[ID_VIP: 9950] SASSARI (SS) - Progetto di un impianto agrivoltaico in località "Tanca Beca", di potenza nominale pari a 143,87 MWp e sistema di accumulo elettrochimico della potenza nominale di 70 MW e delle relative opere di connessione alla RTN.

Proponente: E-Solar 5 S.r.l.

Parere tecnico istruttorio della Soprintendenza speciale per il PNRR.

PUNTO DI SCATTO N.1 ANTE - Strada Provinciale n.65

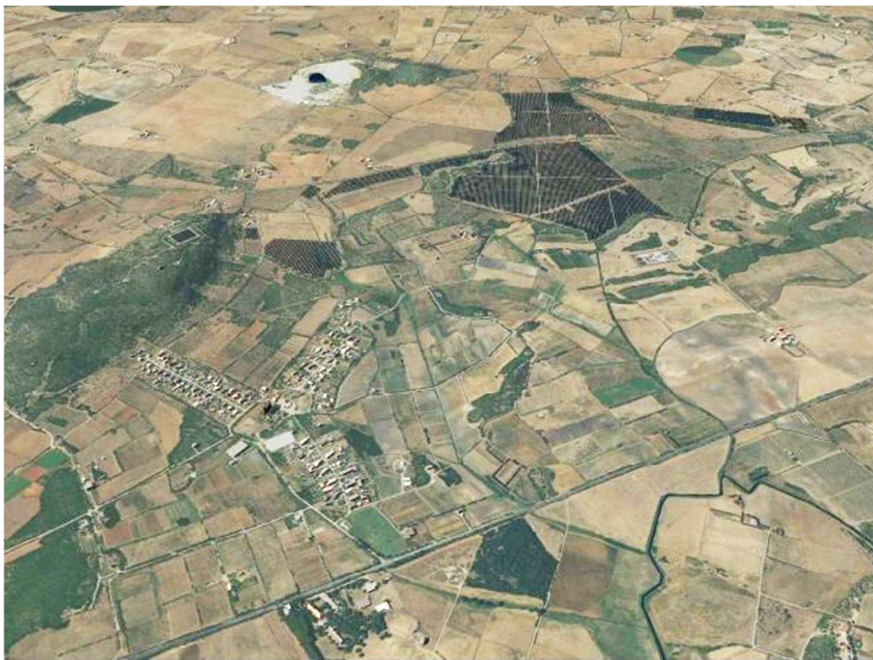
CONSIDERATO che la Scrivente, pur rilevando le suddette carenze, ha ritenuto comunque sufficienti le informazioni e le indicazioni fornite dal Proponente per una valutazione non favorevole del progetto proposto, già per il solo ricadere dell’impianto di cui trattasi in aree non considerate idonee ai sensi dell’art. 20, co. 8, lett. c-*quater* del D. lgs. 199/2021. A titolo esemplificativo e non esaustivo si deve evidenziare che, con riferimento alla valutazione degli impatti derivanti dalla realizzazione dell’impianto sul contesto di riferimento, il Proponente non ha predisposto fotoinserimenti e viste esaustivi, come si evince dalle immagini di seguito riportate, che non sono state riprodotte da punti di ripresa particolarmente significativi:

Vista SUD - Layout di Impianto

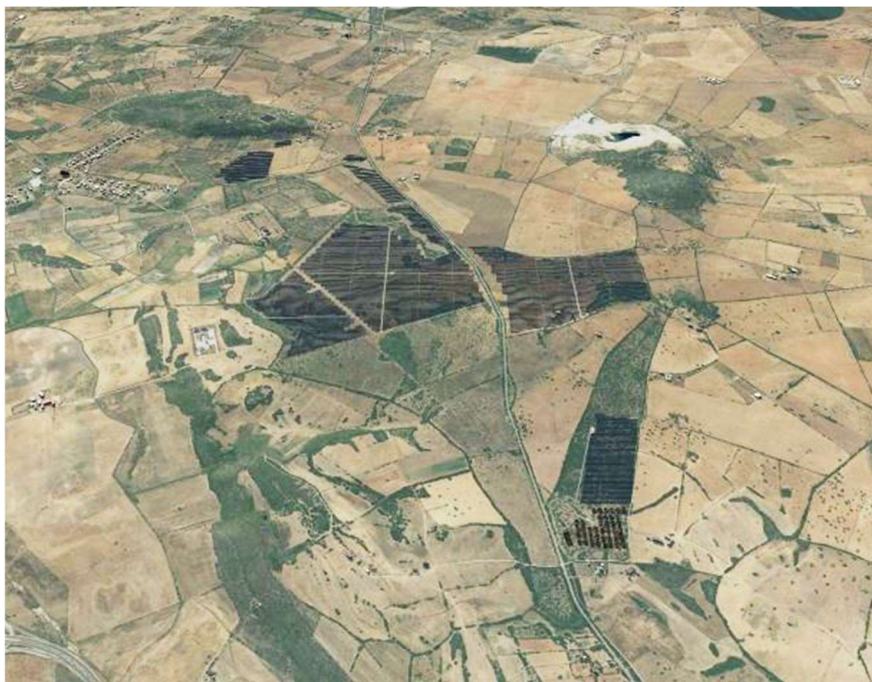
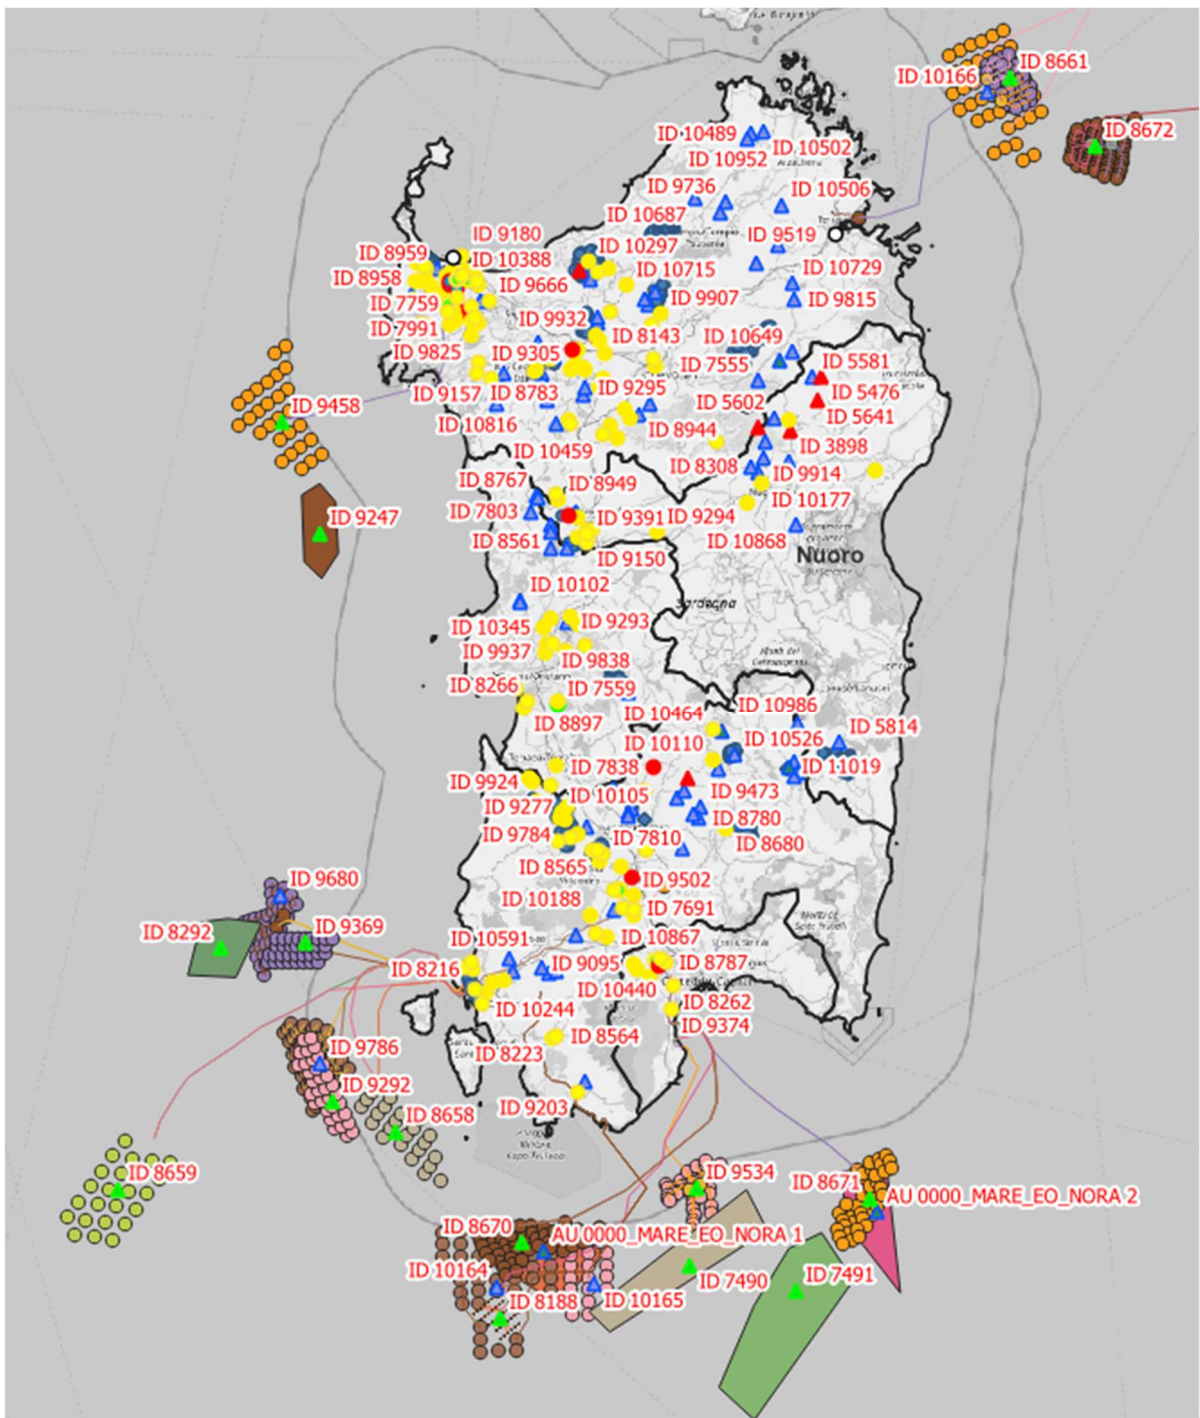
CONSIDERATO che le ulteriori fotosimulazioni prodotte dal Proponente di seguito riportate, danno evidenza di come il presente impianto non tenga conto delle giaciture che caratterizzano l'area di intervento, contribuendo anzi alla sua ulteriore frammentazione; l'impianto proposto non rende evidenza della necessaria integrazione tra la struttura prettamente industriale e la componente agricola che dovrebbero confluire in un unico impianto che adotti soluzioni volte a preservare la continuità delle attività di coltivazione agricola e pastorale del sito prescelto.

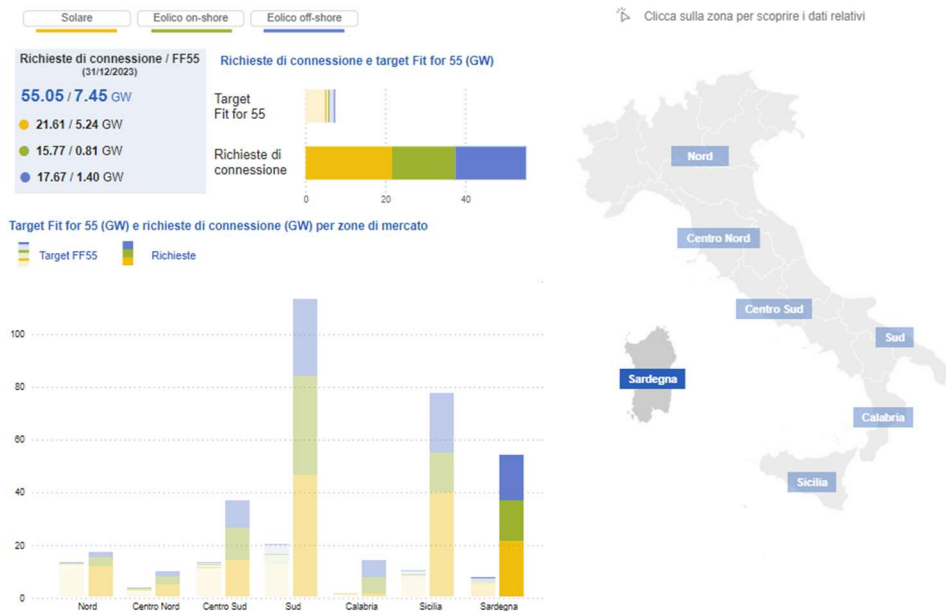
CONSIDERATO che la Regione Autonoma della Sardegna ha ricevuto un cospicuo numero di istanze di Valutazione di Impatto Ambientale statale per impianti da fonti energetiche rinnovabili come riportato nell'immagine che segue:
